『2006년도 행정사무조사』
지적사항 처리결과

경 제 건 설 국

2006년도 행정사무조사 처리결과 목록

반사경 재시공(조치전)

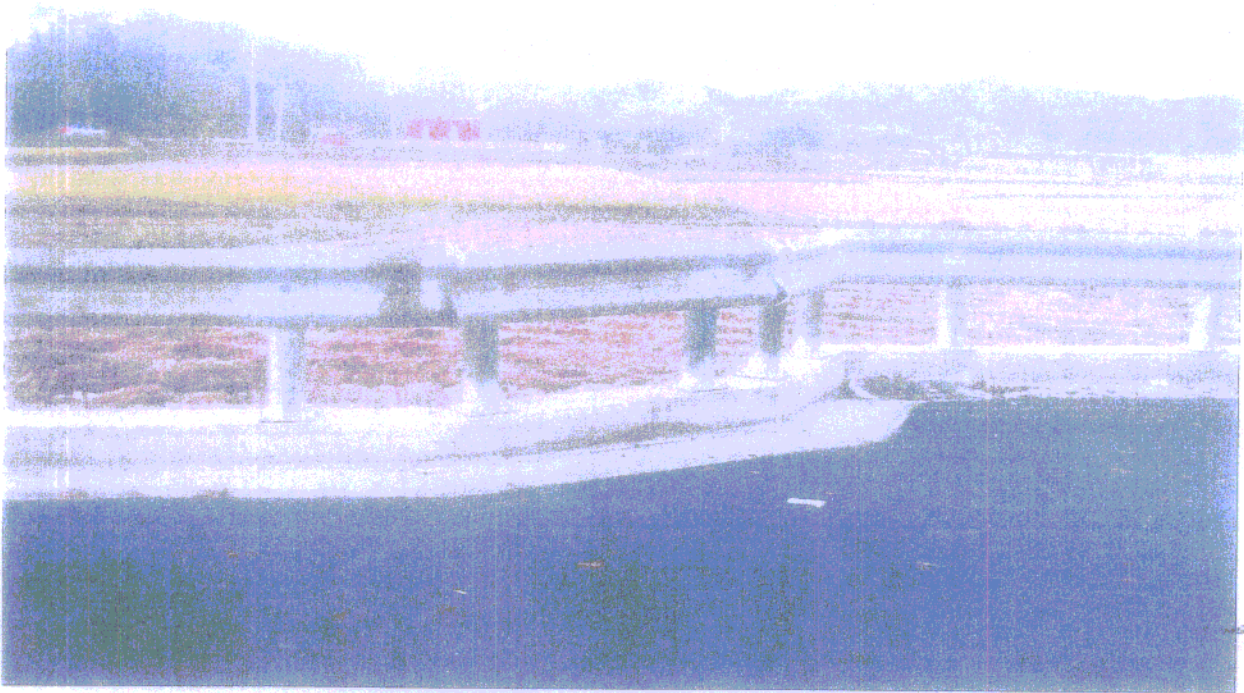
구분	시 정	회기	109회	처리부서	도로과	처리결과	완료
<div data-bbox="159 437 1011 489" data-label="Section-Header"> <h3>□ 문화23통 진주연립앞 소방도로 확포장</h3> </div> <div data-bbox="212 528 1426 1330" data-label="List-Group"> <ul style="list-style-type: none"> ○ 주택 및 인접 논과 연결지점 우수 차집시설 미설치로 집중호우시 노면범람 등 피해 우려 <ul style="list-style-type: none"> - 본 도로와 연결되는 주택가 진입로(급경사)와 농로 진입 연결 지점 2개소에 우수 차집을 위한 트랜치가 설치되지 않아 집중 호우시 도로노면 우수 범람은 물론, 인근 경작지의 침수피해가 우려됨 안전시설을 조속히 갖추어 빠른 시일내에 개통토록 할 것 - 진입로 연결부분을 커팅, 트랜치를 설치하기 바람 ○ 도로안전시설(반사경) 설치 부적정, 개선조치 <ul style="list-style-type: none"> - 반사경이 너무 낮게 설치되어 교통안전시설로써 기능이 떨어짐 - 운전자의 시야 등을 고려하여 높이 조정 등 적의 정비하기 바람 ○ 급커브 구간 등 교통안전시설 미흡, 대책 강구 <ul style="list-style-type: none"> - 도로 직선구간이 끝나는 급커브 지역에 대한 안전시설이 미흡한 바, 향후 과속으로 인한 차량추락 등의 안전사고가 빈발할 것으로 우려됨, 이에 대한 대책을 강구하기 바람 - 특히, 급커브 구간의 가드레일 시설은 일체로지지 및 연결하여 시공되어야 함에도 분리 시공됨으로써 추돌사고 등에 있어서 문제가 있다고 판단되는 바, 재시공하기 바람 </div>							
<div data-bbox="164 1410 746 1459" data-label="Section-Header"> <h3>□ 처리결과 또는 조치계획</h3> </div> <div data-bbox="205 1479 1399 1800" data-label="List-Group"> <ul style="list-style-type: none"> ○ 본 도로와 연결되는 주택가 진입로(급경사)에는 우수차집을 위한 트랜치를 설치 하였고 농로 진입 연결부분에 대하여는 소방도로 양쪽으로 빗물받이를 시공하여 우수처리 되도록 조치하였음. ○ 낮게 설치된 반사경은 현장 여건에 맞추어 반사경을 재설치 완료하였고 ○ 분리 시공된 급커브 구간의 가드레일을 재시공하고 갈매기표지판을 설치하여 안전시설을 보강하였음 </div>

반사경 재시공(조치후)
